**AVIS RELATIF À LA PROTECTION
CONTRE LES EVENTUELS EFFETS NOCIFS ET NUISANCES
PROVOQUÉS PAR LES RAYONNEMENTS NON IONISANTS
GÉNÉRÉS PAR DES ANTENNES ÉMETTRICES STATIONNAIRES**

Commune : ANS - Exploitant : PROXIMUS

Référence exploitant : 41HOB

Rapport n° 3925 / 2025

Figure 1 : Vue en plan des lieux de séjour et des points de contrôle

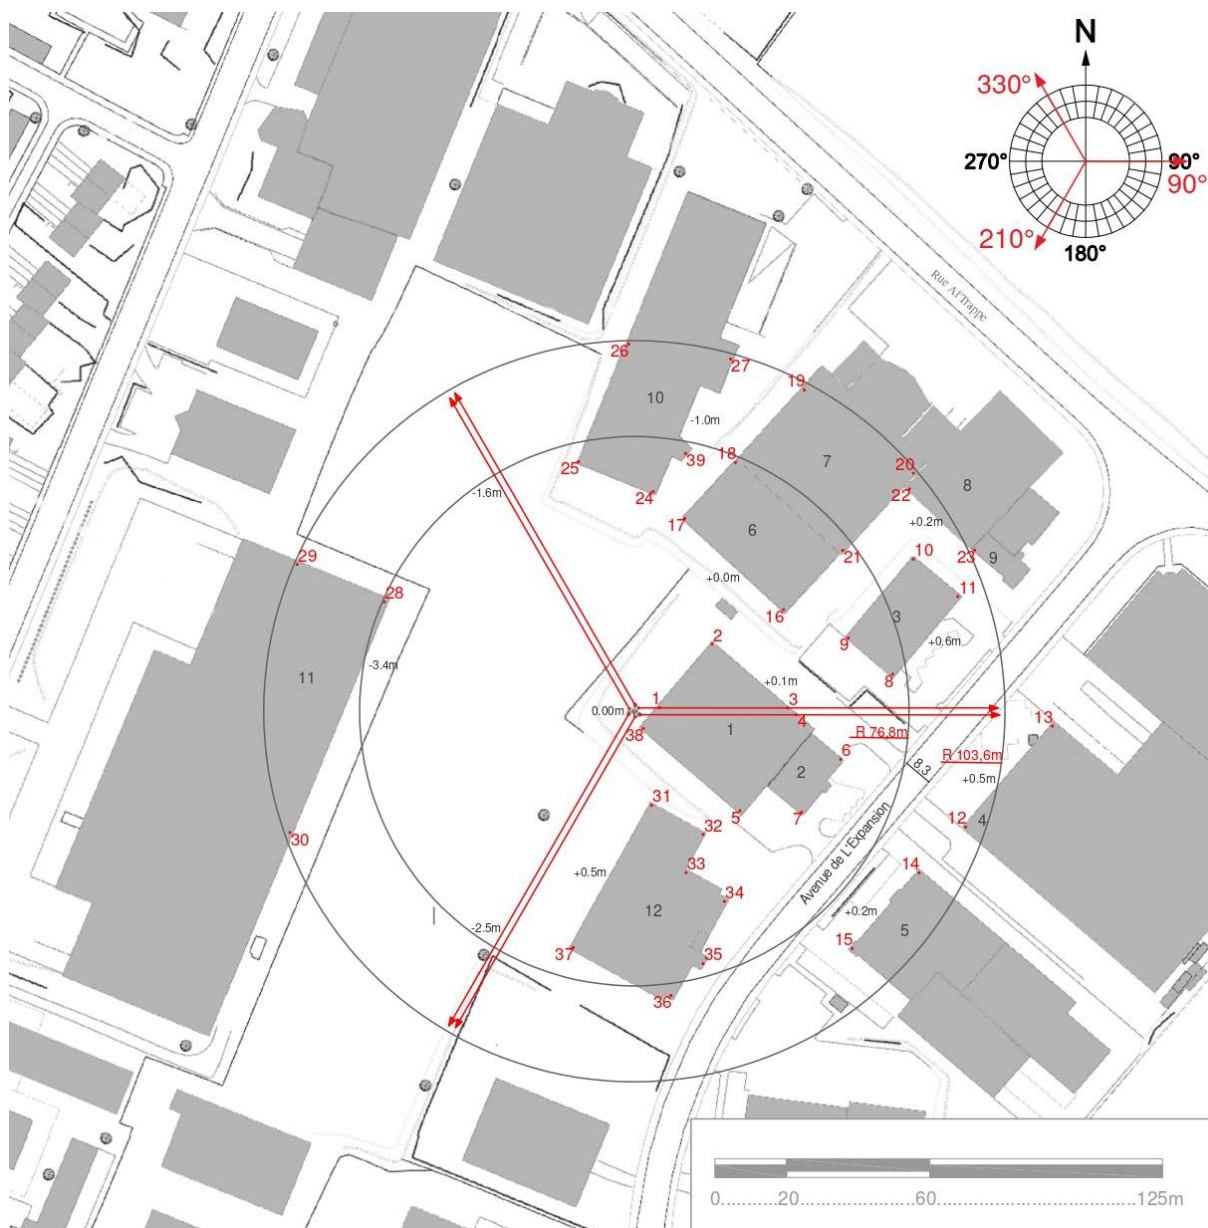
Les fréquences d'émission, la puissance rayonnée par chacune des antennes et leur gain permettent de déterminer le rayon de la zone à analyser. Tout dépassement de la limite par installation est exclu en dehors de cette zone. Le tableau 2 reprend les 35 LS² pour lesquels l'indice d'exposition est le plus élevé. Les différentes colonnes indiquent :

- le numéro du point de contrôle repris sur un des plans de la figure 1;
- le numéro du LS dans lequel se trouve le point de contrôle de la 1^{ère} colonne ;
- l'atténuation d'obstacle prise en compte pour le calcul de l'indice d'exposition dans le LS ;
- le résultat du calcul de l'indice d'exposition.

En ce qui concerne les antennes de l'installation mentionnées dans le tableau 1, la distance maximale à laquelle la limite pourrait être atteinte, à l'extérieur, est égale à 93,0 m. S'il n'y a pas de LS à une distance inférieure, les antennes respectent forcément la limite d'immission.

Dans le cas des LS situés à l'intérieur des bâtiments, une atténuation d'obstacle est prise en compte et il en résulte que la distance maximale à laquelle la limite pourrait être atteinte se réduit à 66,3 m.

Figure 2 : Vue en plan des installations d'antennes dans un rayon de 300 mètres autour de l'installation faisant l'objet de la demande d'avis

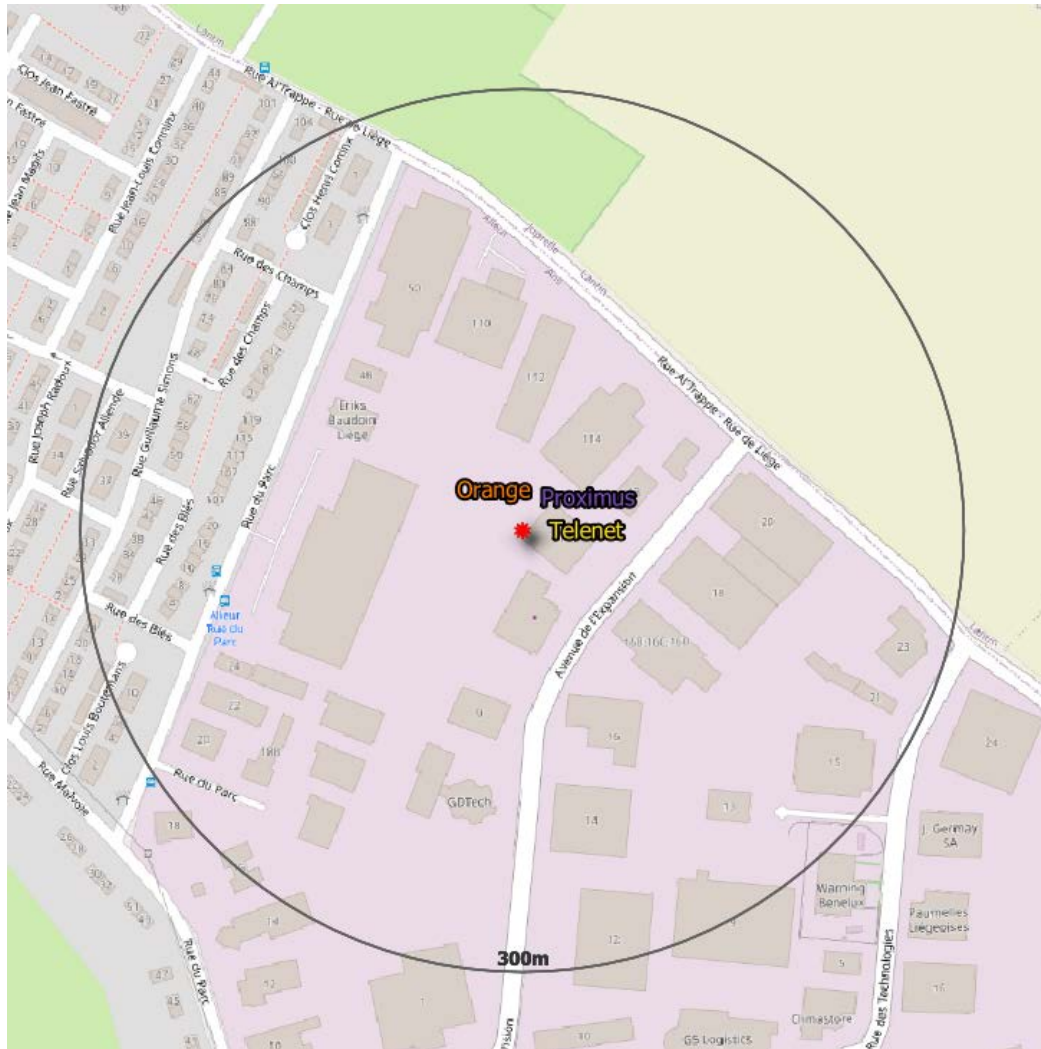
Le plan en projection verticale de la figure 2 indique la localisation des installations d'antennes émettrices stationnaires visées par le décret et situées dans un rayon de 300 mètres autour de l'installation référencée dans le paragraphe 2 et localisée au centre du cercle. Les données de localisation de ces antennes et les avis correspondant sont accessibles via le cadastre en ligne des antennes émettrices stationnaires⁸. Les installations prises en compte dans l'évaluation du respect de la limite cumulative sont les installations d'antennes émettrices déclarées en service par l'exploitant à la date du présent avis, à l'exception de l'installation référencée dans le paragraphe 2 et éventuellement d'autres installations ayant fait l'objet d'une demande d'avis à la même date et qui sont situées à l'intérieur de la zone de 300 mètres de rayon.

- il y a au plus 4 installations d'antennes émettrices stationnaires présentes dans la zone d'évaluation de 300 mètres de rayon représentée dans la figure 2, y inclus l'installation référencée dans le paragraphe 2 : la limite cumulative définie à l'article 4, §2 du décret est nécessairement respectée dans les lieux de séjour à l'intérieur de la zone d'évaluation de 300 mètres de rayon ;

Compte tenu des considérations ci-dessus, il apparaît que l'intensité du rayonnement électromagnétique généré, dans les lieux de séjour situés dans un rayon de 300 mètres autour de l'installation référencée dans le paragraphe 2, par l'ensemble des antennes émettrices stationnaires de l'ensemble des exploitants du même site d'antennes émettrices stationnaires respecte la limite fixée à l'article 4, § 2 du décret.
